**7. Änderung des Bebauungsplan Nr. 13/287**

**Stellungnahmen der Behörden und sonstigen Träger öffentlicher Belange**  
im Rahmen der Frühzeitigen Beteiligung  
02.01.2020 bis 07.02.2020

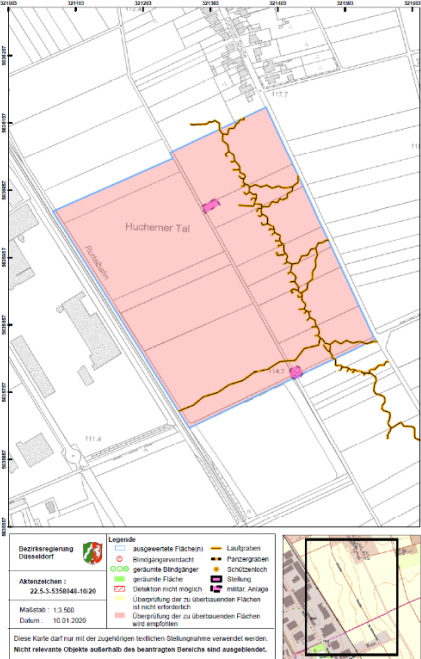
Nr.	Amt	Stellungnahme	Abwägungsvorschlag
01.1	Amprion GmbH, Schreiben vom 24.01.2020	<p>320-kV-Höchstspannungsgleichstromerdkabel Oberzier – Bundesgrenze (Lixhe), Bl. 7001</p> <p>Der Geltungsbereich des Bebauungsplanes Nr. 13/287, wie in ihrem eingereichten Übersichtsplan dargestellt, reicht bis an die BAB A4 entlang der auch unser im Betreff genanntes unterirdisch verlegtes Höchstspannungskabel verlegt wurde.</p> <p>Die Leitungsführung mit Leitungsmittellinie und Schutzstreifengrenzen können Sie unserem beigefügten Lageplan im Maßstab 1 : 2000 entnehmen. Wir weisen je-doch darauf hin, dass sich die tatsächliche Lage der Leitung ausschließlich aus der Örtlichkeit ergibt.</p> <p>Der im Übersichtsplan in schwarz dargestellte Bereich für die 7. Änderung des Bebauungsplans liegt in einem Abstand von ca. 80 m nördlich zu unserer Kabelanlage. Gegen die Änderungen der Bauleitplanung innerhalb dieses Geltungsbereiches bestehen aus unserer Sicht keine Bedenken.</p> 	<p>Die Ausführungen werden zur Kenntnis genommen. Es werden keine Bedenken geäußert.</p> <p>Der Kabelverlauf befindet sich außerhalb des Geltungsbereichs der 7. Änderung des Bebauungsplans und wird somit von der Planung nicht berührt. Da das Kabel jedoch im südlichen Bereich des räumlichen Geltungsbereiches des Bebauungsplans Nr. 13/287 verläuft, wurde die Kabelanlage mitsamt des Schutzstreifens in den Bebauungsplan aufgenommen.</p>

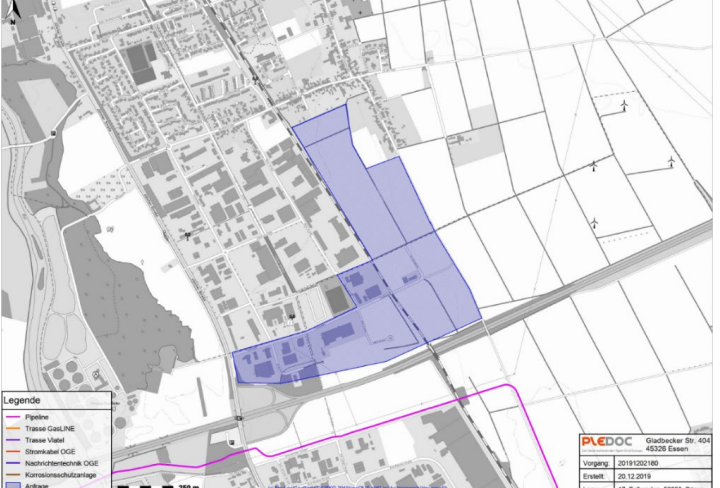
Naturschutzverbände NABU und BUND – Kreisgruppe Düren; Schreiben vom 14.01.2020	zu obiger Planung geben die Naturschutzverbände BUND und NABU folgende Stellungnahme ab. Die Planungsunterlagen reichen nicht aus um hier eine abschließende Stellungnahme abzugeben. Es fehlt hier eine genaue Darstellung wo sich die Flächen des Ökokontos bzw. CEF Maßnahmen befinden. Diese sind uns nachzureichen.	Ein Erfordernis für die Durchführung von CEF-Maßnahmen sowie ein Ausgleich über Ökokontoflächen sind bereits im Rahmen der 6. Änderung des Bebauungsplans Nr. 13/287 festgestellt worden. Die CEF-Maßnahmen wurden entsprechend konzipiert und mit der Unteren Naturschutzbehörde des Kreises Düren abgestimmt und daraufhin umgesetzt. Die externe Kompensation der Planung erfolgt über das Ökokonto „Stadt Düren-Artenschutz“ Im Rahmen der 7. Änderung des Bebauungsplans Nr. 13/287 konnte kein Erfordernis für die Durchführung zusätzlicher artenschutzrechtlicher Maßnahmen festgestellt werden. Auch kommt es im Zuge der Planung zu einem geringeren

<p>Versiegelungsgrad als bisher festgesetzt und es erfolgt kein zusätzlicher Eingriff in bestehende Vegetationsstrukturen, sodass auch im Sinne der Eingriffsregelung kein zusätzlicher Ausgleich erforderlich wird. Somit sind die Ökokontoflächen und CEF-Maßnahmen Bestandteil des vorangegangenen Verfahrens und für die 7. Änderung des Bebauungsplans nicht länger relevant.</p>
		<p><b>Rebhuhn</b> Der Bestand dieses früher weit verbreiteten „Allerweltvogels“ hat allein von 2006 bis 2012 in NRW um mehr als 45 Prozent abgenommen. „Nennenswerte Restbestände gibt es praktisch nur noch in der Zülpich-Jülicher Börde, auch dort wird der Bestand immer lückenhafter. (Bericht des Dr. Jürgen Eylert von der Forschungsstelle für Jagdkunde). Da sich die Gesamtpopulation in einem für den landesweiten Fortbestand kritischen Erhaltungszustand befindet, werden die noch relativ gut besiedelten Gebiete zur Erhaltung des Ausbreitungspotenzials gebraucht. Aufgrund der hohen Standorttreue und der geringen Mobilität des Rebhuhns ist eine Besiedlung neu geschaffener Habitate nur in direkten Verbund bzw. direkt angrenzend zu bestehenden Vorkommen möglich. (Leitfaden „Wirksamkeit von Artenschutzmaßnahmen“) MKULNV Nordrhein-Westfalen. Auf Grund der fehlenden Unterlagen können wir hierzu keine abschließende Stellungnahme abgeben.</p>	<p>Im Zuge des Planverfahrens wurde fachgutachterlich eine artenschutzrechtliche Einschätzung der Flächen erstellt (vgl. Hering Consult 2020). Diese kommt zu dem Ergebnis, dass durch eine Bauzeitenregelung mit einem Auslösen von Verbotstatbeständen nach Artikel 5 VogelSchRL und § 44 BNatSchG nicht zu rechnen ist. Zwar wurden im Jahr 2020 sowohl Feldlerchen als auch Rebhühner kartiert. Im Laufe der Kartierungen verlagerten die Rebhühner ihren Aufenthaltsort auf die südöstlich gelegenen Brachflächen, so dass sie aller Voraussicht nach keine Rolle mehr für die aktuelle Baumaßnahme spielen. Notwendige Maßnahmen zur Störungs- und Brutvermeidung (sowohl für Feldlerche als auch für das Rebhuhn) sollten zwischen Mitte September und Ende Januar durchgeführt werden. Dieses relativ schmale Zeitfenster verhindert, dass bei Ankunft der Feldlerchen aus ihrem Überwinterungsgebiet, diese sich überhaupt auf diese Fläche niederlassen. Zwischen erster und zweiter Brut der Feldlerche (Mitte Mai und Anfang Juni) wäre ebenfalls eine Baufeldfreimachung denkbar. Das exakte Zeitfenster kann schmal ausfallen und ist nur durch Kartierungen vor Ort einzugrenzen. Die Baufläche sollte frühzeitig zu ihren Rändern hin in</p>

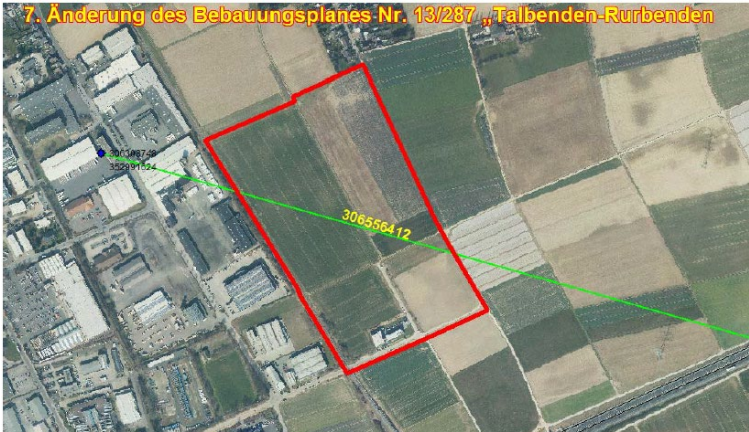
<p>Schreiben vom 14.01.2020</p>	<p>wir beziehen uns auf Ihre o.g. Maßnahme und teilen Ihnen hierzu mit, dass von uns verwaltete Versorgungsanlagen der nachstehend aufgeführten Eigentümer bzw. Betreiber von der geplanten Maßnahme nicht betroffen werden:</p> <ul style="list-style-type: none"> <li>• Open Grid Europe GmbH, Essen</li> <li>• Kokereigasnetz Ruhr GmbH, Essen</li> <li>• Ferngas Netzgesellschaft mbH (FG), Netzgebiet Nordbayern, Schwaig bei Nürnberg</li> <li>• Mittel-Europäische Gasleitungsgesellschaft mbH (MEGAL), Essen</li> <li>• Mittelrheinische Erdgastransportleitungsgesellschaft mbH (METG), Essen</li> <li>• Nordrheinische Erdgastransportleitungsgesellschaft mbH &amp; Co.</li> </ul>	<p>Es werden keine Bedenken oder Anregungen geäußert. Die Stellungnahme wird zur Kenntnis genommen.</p>

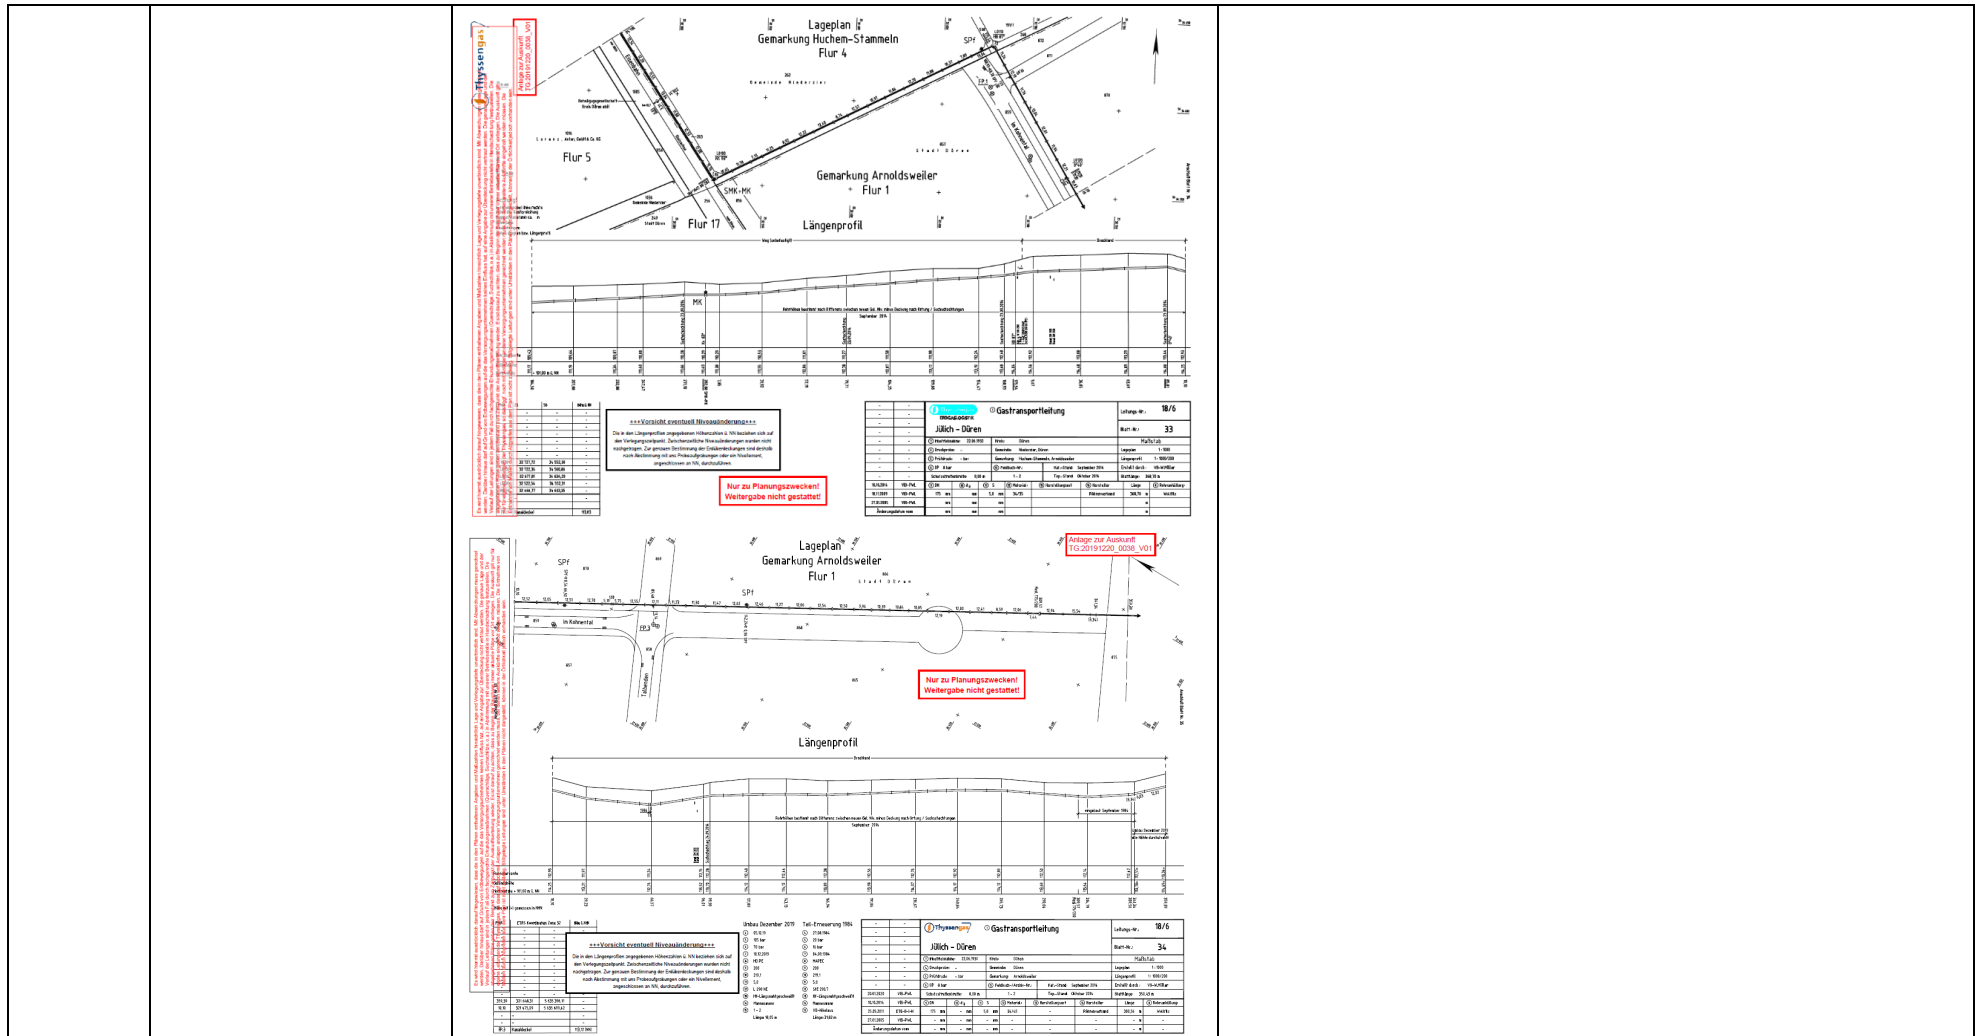
<p>weitere Entwicklung des Stammdurch-messers zu wählen. Um die Leitung vor Beeinträchtigungen durch Wurzeleinwuchs zu schützen und um eine gefahrungsfreie Lebensdauer der Bäume zu gewährleisten, sollte der Abstand von 5,0 m zwischen Leitungsaußenkante und Stammachse nicht unterschritten werden.</p> <p>Der Schutzstreifen kann landwirtschaftlich und gärtnerisch genutzt werden. Dabei darf flachwurzelndes Strauchwerk bis zu 2,0 m Höhe in solchen Abständen gepflanzt werden, dass auf Dauer Kontrollbegehungen der Leitungstrasse ohne Beeinträchtigungen möglich sind.</p> <p>Beim Bau von Leitungen, Kanälen, Kabeln und Drainagen sollen bei offener Bauweise folgende lichte Abstände nicht unterschritten werden: Bei Kreuzungen 0,40 m Bei Parallelführungen ist grundsätzlich eine Verlegung außerhalb des Schutzstreifenbereiches anzustreben. Bei entstehenden Zwangslagen ist eine Abstimmung in der Örtlichkeit vorzunehmen.</p> <p>Der Ausbau von Straßenfahrbahnen muss nach DIN 1072 erfolgen und den Belastungsklassen SLW 30 bzw. SLW 60 entsprechen.</p> <p>Zusätzliche Auflagen Weitergehende Sicherungs- und/bzw. Anpassungsmaßnahmen, die erst an Ort und Stelle geklärt werden können, behalten wir uns ausdrücklich vor.</p>

<p>Die Gasrohrleitungen unterliegen einer Hochspannungsbeeinflussung. Beim Arbeiten an den Gasrohrleitungen besteht eine elektrische Gefährdung durch hohe Berührungsspannungen. Es sind die Schutzmaßnahmen gemäß dem DVGW Arbeitsblatt GW 22 oder Thyssengas Betriebsanweisung 130.1 anzuwenden. Die konkreten Sicherungsmaßnahmen sind mit der zuständigen Betriebsstelle abzustimmen.</p>	
		<p>Wir bitten Sie, die nachfolgenden Punkte zu berücksichtigen, dass</p> <ol style="list-style-type: none"> <li>1. die Gasfernleitung bei Bau- und Erschließungsmaßnahmen berücksichtigt wird,</li> <li>2. das beiliegende Merkblatt für die Aufstellung von Flächennutzungs- und Bebauungsplänen sowie unsere allgemeine Schutzanweisung für Gasfernleitungen der Thyssengas GmbH Anwendung findet,</li> <li>3. wir am weiteren Verfahren beteiligt werden.</li> </ol>	<p>Der Stellungnahme wird gefolgt. Der Punkt 1 betrifft die Ebene der Ausführungsplanung sowie der Bauausführung und kann somit aktuell keine Berücksichtigung finden. Der Punkt 2 kann teilweise im Rahmen der Bauleitplanung Berücksichtigung finden. Gemäß § 4 BauGB erfolgt im Rahmen der Offenlage eine weitere Beteiligung der Behörden und sonstigen Träger öffentlicher Belange, sodass Punkt 3 entsprechend gefolgt werden kann.</p>
